Osservazioni, pareri e contributi
Verifica di Assoggettabilità alla Valutazione Ambientale Strategica

Oggetto: CONVOCAZIONE INCONTRO CONSULTATIVO VERIFICA DI ASOGGETTABILITÀ ALLA VALUTAZIONE AMBIENTALE STRATEGICA (VAS) -. PIANO ATTUATIVO RIGUARDANTE L'AREA EX IVECO IN VIA VANZAGO N. 18 NEL COMUNE DI PREGNANA MILANESE.

OGGETTO: Procedimento di Verifica di Assoggettabilità alla Valutazione Ambientale Strategica (V.A.S.) relativo al Piano Attuativo riguardante l'area ex IVECO in Via Vanzago n. 18 nel Comune di Pregnana Milanese (Mi) – Incontro consultativo.

Oggetto: Contributo della Città metropolitana di Milano nella procedura di Verifica di assoggettabilità alla Valutazione Ambientale Strategica (VAS), avviata con deliberazione di Giunta Comunale n. 32 del 11/03/2026 relativa al Piano Attuativo Area ex Iveco in Variante al Piano di Governo del Territorio (P.G.T.) del Comune di Pregnana Milanese.

Estratto dalla tavola 4.5 – sezioni territorialiali – si notino 64 generatori sul tetto

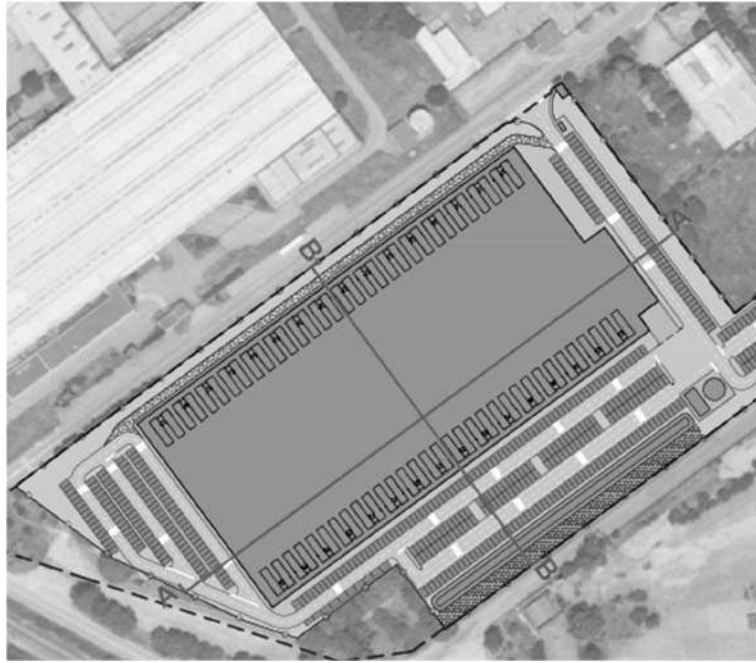
Controllando invece la tavola “4.5 – Sezioni territoriali”, dall’immagine in pianta, si conferma la presenza di 32 generatori elettrici per ciascun lato raggruppati in 16 coppie, per un totale di 64 generatori.

Estratto dalla tavola 4.9 – viste di progetto – si notino 112 generatori sul tetto

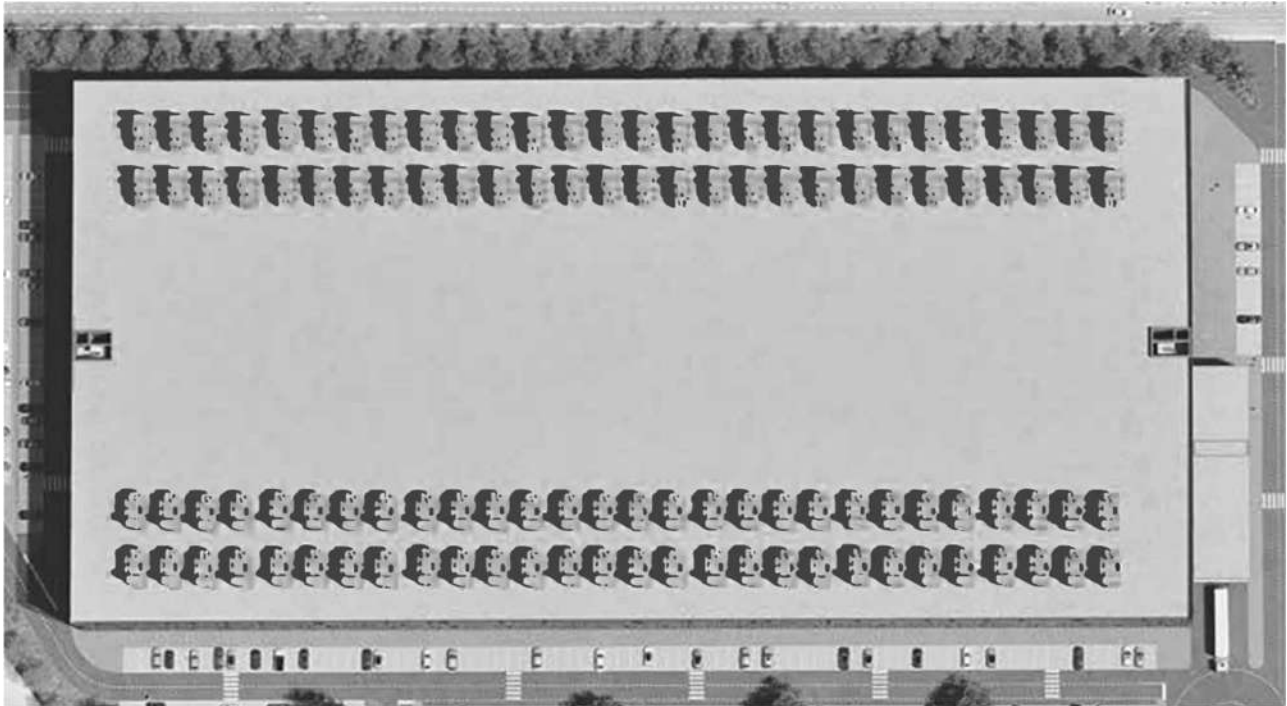
Nella tavola “4.9 – Viste di progetto”, invece sono presenti 4 file, 2 per lato, con 28 generatori elettrici ciascuno, per un totale addirittura di 112 generatori!
